**Avis délibéré de l'Autorité environnementale  
sur l'aménagement de voies de garage  
aux terminus de Saint-Rémy  
à Saint-Rémy-lès-Chevreuse (78)  
et de Robinson  
à Sceaux et Fontenay-aux-Roses (92),  
de la ligne B du RER**

**n°Ae : 2016-100  
2016-109**

Figure 3 : Réaménagement des positions de garage de Saint-Rémy (source : dossier de Saint-Rémy)

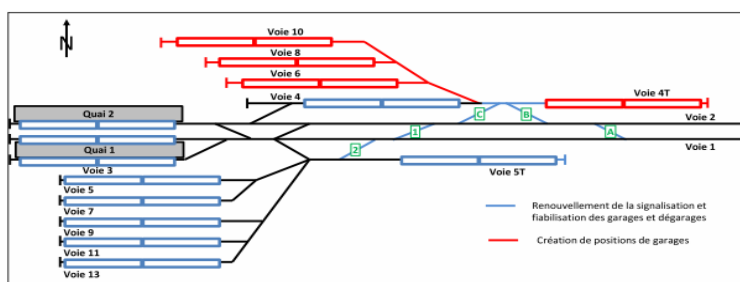
L'Ae considère que tous les travaux visant la modification des caractéristiques des voies, des positions de garage et de leur fonctionnement sont à considérer comme appartenant à un même projet, sur la totalité duquel doit porter l'étude d'impact. De fait, bien que formellement l'étude d'impact circonscrive le projet présenté à la seule création de quatre positions de garage de trains

longs, la possibilité de garer au total 5 trains longs supplémentaires à Saint-Rémy, portant ainsi la capacité d'accueil de Saint-Rémy de 9 à 14 trains longs, est clairement exposée, et les impacts, notamment acoustiques, sont traités pour l'ensemble de l'aménagement des voies de garage. Le découpage formel en deux projets distincts nuit à la clarté du dossier. Le projet présenté s'élève à 24.5 millions d'€ pour une variante dite "talus" et à 29.3 millions d'€ pour une variante dite "espaces publics", aux conditions économiques de 2016. Les coûts des phases préalables et postérieures ne sont pas présentés<sup>15</sup>.

Figure 4 : Réaménagement des positions de garage à Robinson (source : Etude d'impact).

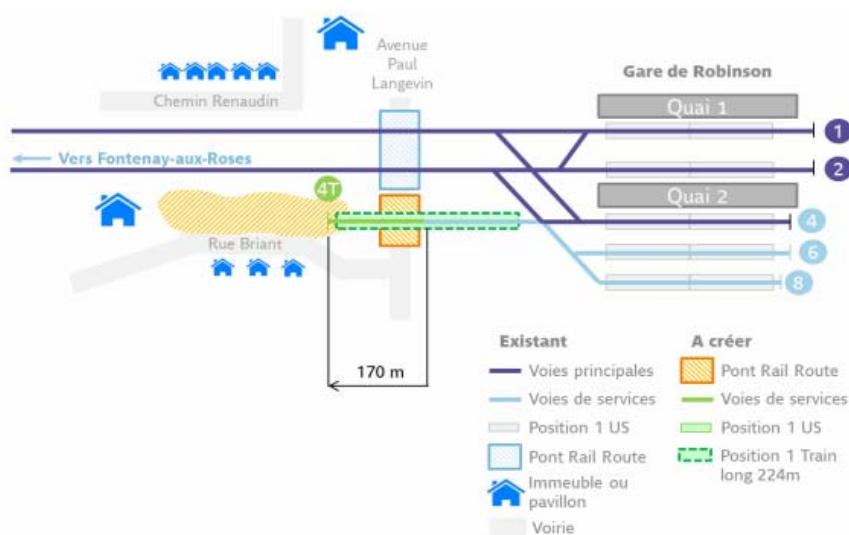
La voie sera aménagée essentiellement sur le bord du talus existant<sup>16</sup>, de faible portance, ce qui nécessitera la réalisation de fondations spéciales sur l'ensemble du tracé, avec l'usage d'une technique de pont bipoutre sur pieux sur 113 m (correspondant à une zone de point bas du talus), et de voie portée sur 60 m, à l'extrémité de laquelle se trouvera un court mur de soutènement. Le pont à créer sera accolé au pont existant au-dessus de l'avenue Paul Langevin, les caractéristiques de la juxtaposition n'étant à ce stade pas précisées. La nouvelle voie et la base chantier seront situées dans les emprises de la RATP.

<sup>16</sup> Les schémas de la page 127 indiquent en outre des murs dont la vocation n'est pas précisée et qui de fait, vérification faite auprès du maître d'ouvrage, n'existent plus dans le projet actuel.
